Entwicklung ZPP 6 Höchfeldweg, Gemeinde Kirchberg BE

Workshopverfahren

Schlussbericht

Stand: 1. Dezember 2022

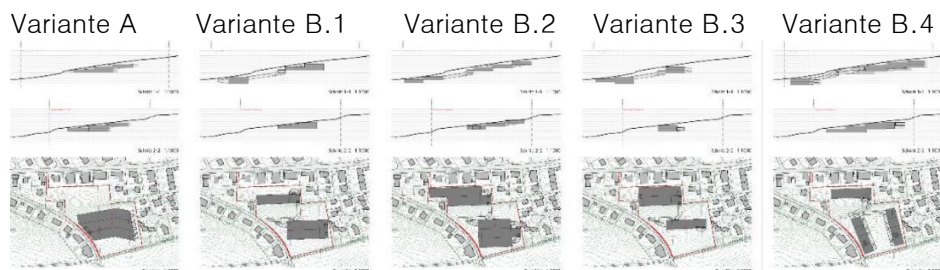
Variante 1 (Weiterverfolgen):

- Ortsbaulich unkompliziert
- Ökonomisch gute Variante
- Wenig identitätsstiftend
- Bauvolumen im Kontext der benachbarten EFH zu prüfen (Attika)
- Freiraum ist zerstückelt, Gemeinschaftsraum fehlt

Variante 3 (Nicht weiterverfolgen):

- Grosser Riegel quer zum Hang
- Spielfläche schwierig positioniert
- Orthogonal angelegt mit wenig Bezug zur Landschaft
- Struktur aus den 1960er Jahren
- Keine gute Verbindung zwischen den Grünflächen

Variante 5 (Nicht weiterverfolgen):

- Landschaft fliesst seitlich in den Siedlungsraum ein
- Unterer Cluster zu nahe an den Nachbargebäuden
- Die beiden Cluster treffen sich nicht

Variante 2 (Weiterverfolgen):

- Drei Schichten, identitätsbildend
- ESH-Einfahrt unauffällig
- Durchlässig in N-S-Richtung für Licht, Wasser, Luft (gute Anordnung des Freiraums)
- Gliederung privat, halb-privat, öffentlich als Herausforderung

Variante 4 (Weiterverfolgen):

- Verdichtung vs. Öffnung, Hofbildung identitätsstiftend
- Grünflächen zusammenhängend und durchlässig
- Lage der Spielflächen prüfen
- Grundsatzfrage: Kann das zu einer Einheit werden?

Variante 6 (Nicht weiterverfolgen):

- Bebauung am Parzellenrand
- Kein zentraler öffentlicher Raum
- Sehr schwierige Erschliessung
- Raumwände zur Nachbarbebauung bilden jeweils einen Riegel
- Funktion des Grünraums unklar

Empfehlungen / Das Projektteam berücksichtigt bei der weiteren Bearbeitung bzw. Konkretisierung der Varianten folgende Rahmenbedingungen:
Vorgehen

- Klärung der Bebauung entlang des Höchfeldwegs
- Lage und Gestaltung der mind. 600 m² grossen Spielfläche
- Gestaltung Bauvolumen (auch unter Berücksichtigung Attika) im Kontext zu den benachbarten Einfamilienhäusern
- Nur eine ESH auf einem Niveau vorsehen; Ein- und Ausfahrt sollen ausserhalb der Gebäude liegen
- Struktur: Mindestens Dreispänner vorsehen
- Nutzung Erdgeschoss konkretisieren
- Zu konkretisieren sind auch: Erschliessung, mögliche Baumstandorte als raumbildende Elemente, Feuerwehzufahrten, Veloabstellplätze und PP.
- Ergänzend zu den oben genannten Erläuterungen wurde jede Variante mit der Bewertungsmatrix gemäss Anhang beurteilt.

Bestvariante

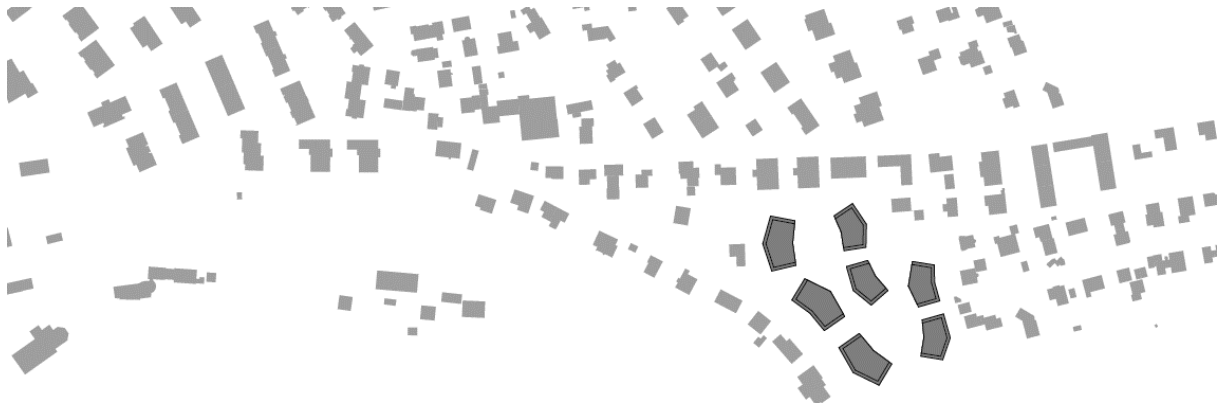
Die meisten Voten gehen in Richtung Variante 2:

- Wirtschaftlichkeit ist gegeben
- Aussenraumgestaltung sehr positiv (Einfahrt in ESH direkt durch Gebäude ist möglich, schafft so noch mehr Qualität im Aussenraum)
- Passt in den Kontext und das Ortsbild

Empfehlungen / Für die weitere Bearbeitung der Variante 2 durch das Projektteam werden folgende Vorgehen Aufgabenstellungen definiert:

- Einstellhalleneinfahrt in Baukörper integrieren
- Erhöhung der Dichte soll allenfalls geprüft werden
- Gestalterische Anbindung Erdgeschoss an Aussenraum prüfen (Schaffen von Privatsphäre)

Abb. 8 Zusammenfassung Abweichungen vom kommunalen BauR

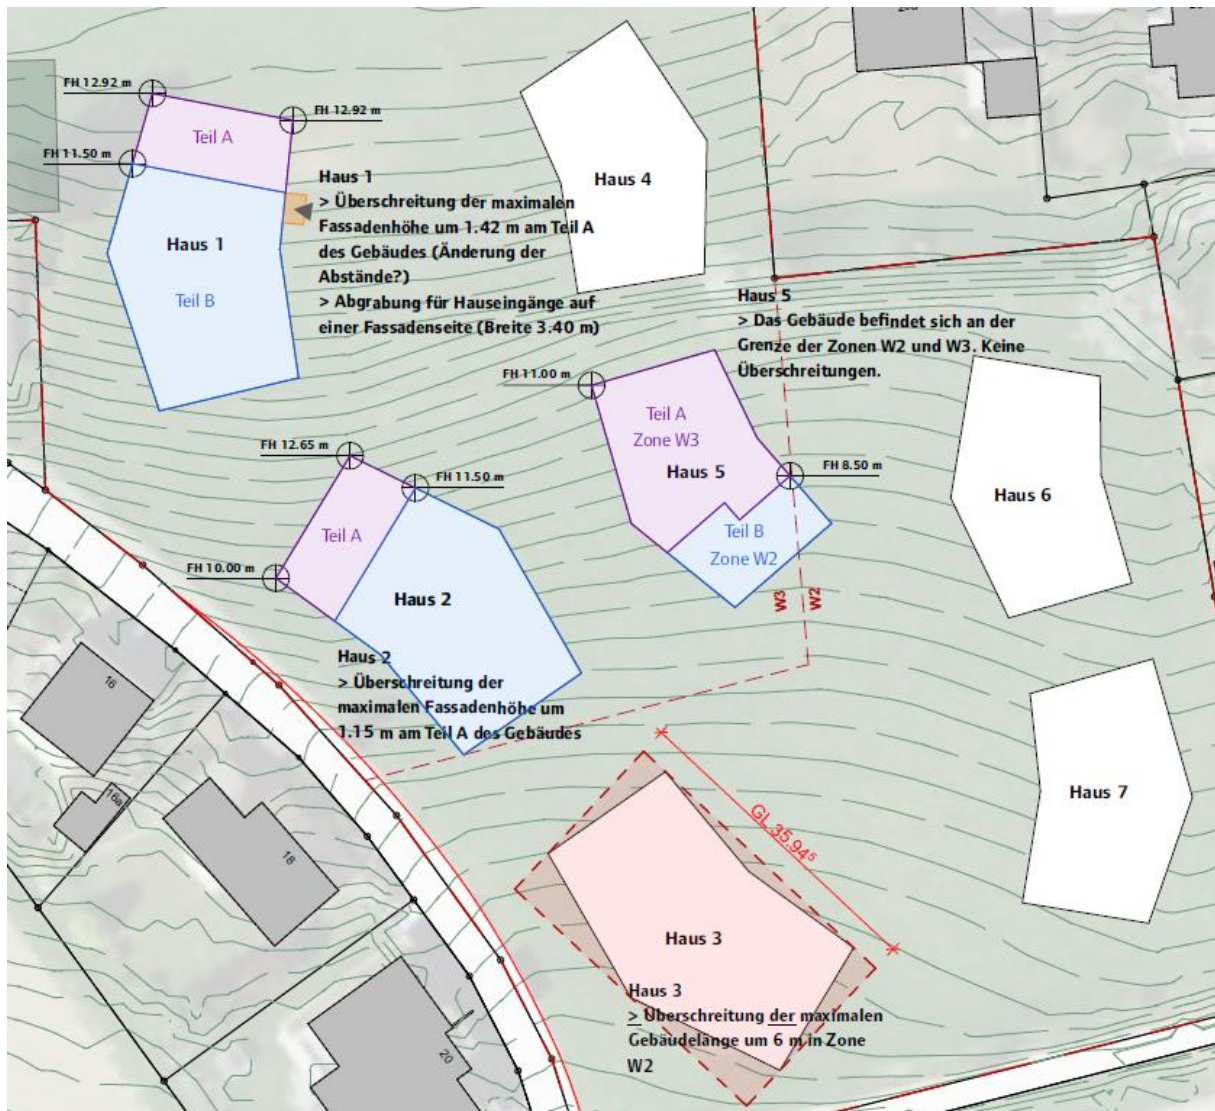
Zusammenfassend lassen sich folgende Abweichungen zu den Bestimmungen festhalten:

Die Ausnahmegesuche für die genannten Abweichungen werden eingegeben. Die Abweichungen werden zusätzlich in den UeO-Unterlagen erläutert und begründet.

3.1.2 Prüfung Einfahrt Einstellhalle

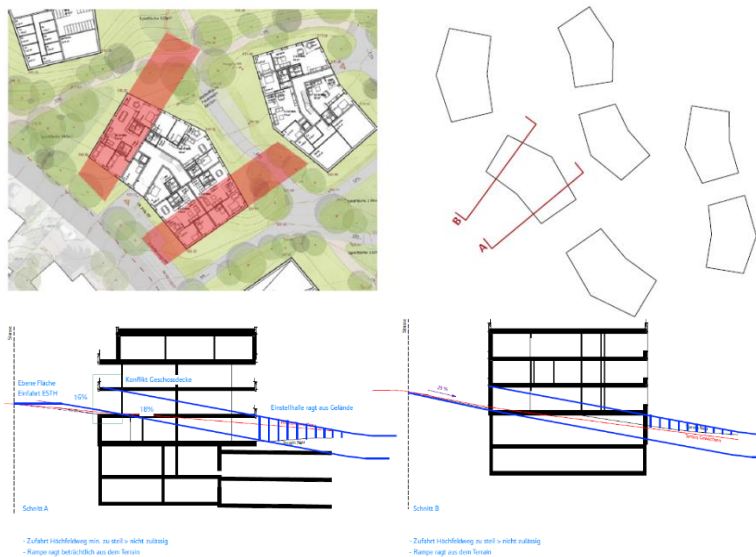
Im Rahmen der Erschliessung des Höchfeldweg sollte geprüft werden, ob die Einstellhallenzufahrt nicht alternativ ins Haus 2 verlegt werden kann.

Die Anfrage wurde Anhand der Schnitte geprüft. Folgende Problemstellungen ergeben sich, wenn die ESTH-Zufahrt in das Gebäude Haus 2 verlagert werden kann. Eine Rampe, die die beiden Untergeschosse erschliessen, würde a) von der Strasse zur Rampeneinfahrt zu steil und b) würde die Rampe trotz max. Neigung im Anschluss an das Gebäude beträchtlich aus dem Terrain ragen. Dabei ist festzustellen, dass auch die Höhenlage des Gebäudes nicht verändert werden kann, da die entsprechende Gebäudehöhe massgeblich durch das bestehende Terrain definiert wird.

Eine Verlegung der ESTH-Zufahrt kann entsprechend der obigen Ausführungen nicht weiterverfolgt werden.

Abb. 9 Zusammenfassung Abweichungen finales Richtprojekt vom kommunalen BauR

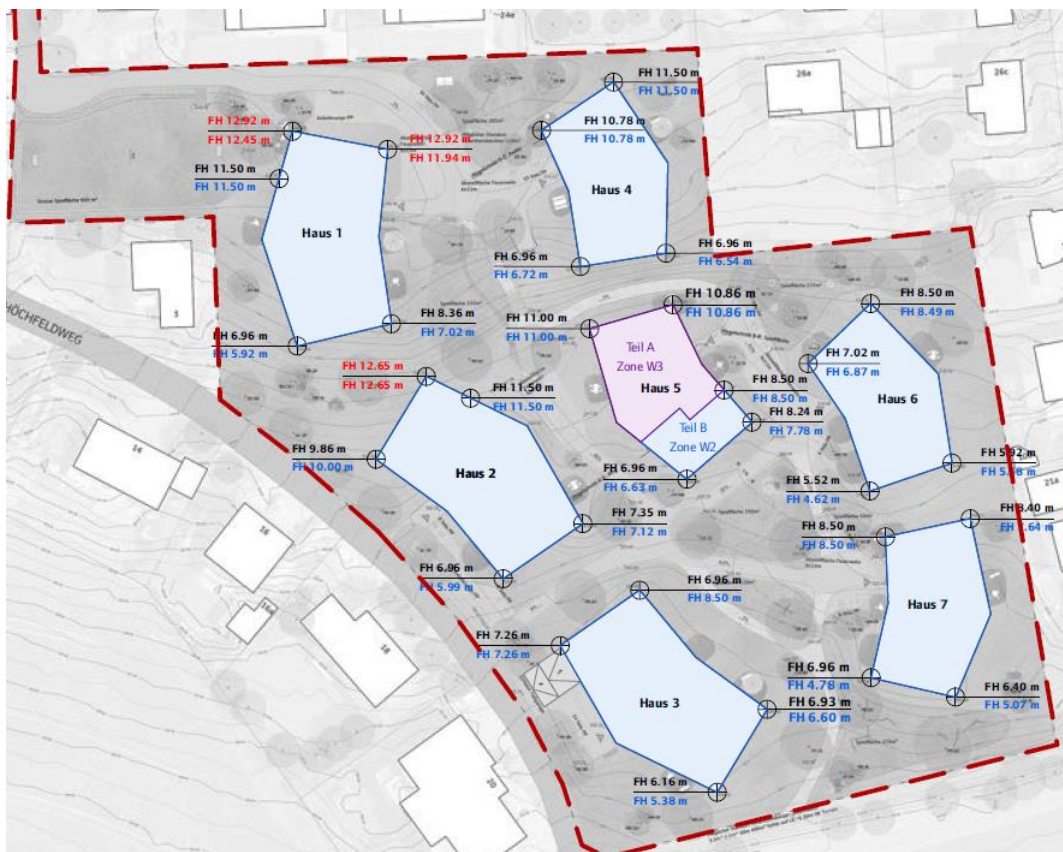
Zusammenfassend lassen sich folgende Abweichungen zu den Bestimmungen festhalten:

Die Ausnahmegesuche für die genannten Abweichungen werden eingegeben. Die Abweichungen werden zusätzlich in den UeO-Unterlagen erläutert und begründet.
